Dossier : W3A – POUILLEY-LES-VIGNES et PIREY

Observations de la CPEPESC produite dans la consultation publique sur les communes de POUILLEY-LES-V. et PIREY ouverte du 5 février au 4 mars 2024 concernant une centrale d'enrobage dite « mobile » et transmises le 2 mars 2024 par mail.

DOSSIER D'ENREGISTREMENT
IMPLANTATION D'UNE CENTRALE MOBILE D'ENROBAGE
PJ N°0 – PRESENTATION ET DESCRIPTION DU PROJET

FIGURE 12 : EXEMPLE DE SCHEMA DE PRINCIPE STRUCTUREL D'UN BASSIN DE RETENTION/DECANTATION AVEC CLOISON SIPHOÏDE.

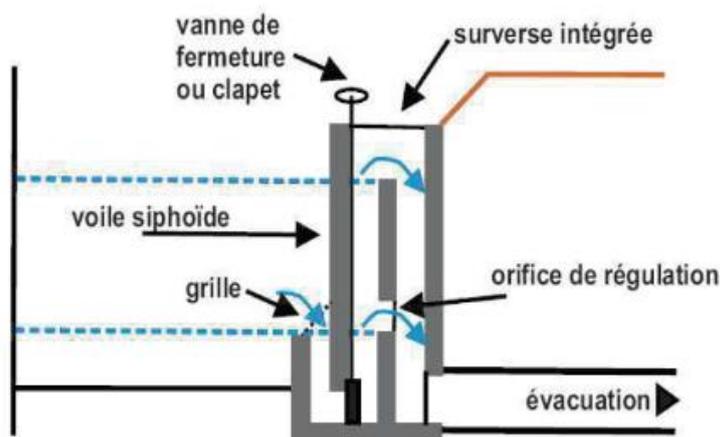
Le croquis ci-dessous et sa légende (« A l'heure actuelle... ») permettent là encore de constater l'imprécision et la non finalisation du projet.

A l'heure actuelle d'état d'avancement du projet, le principe structurel du bassin de rétention/décantation n'est pas encore déterminé.
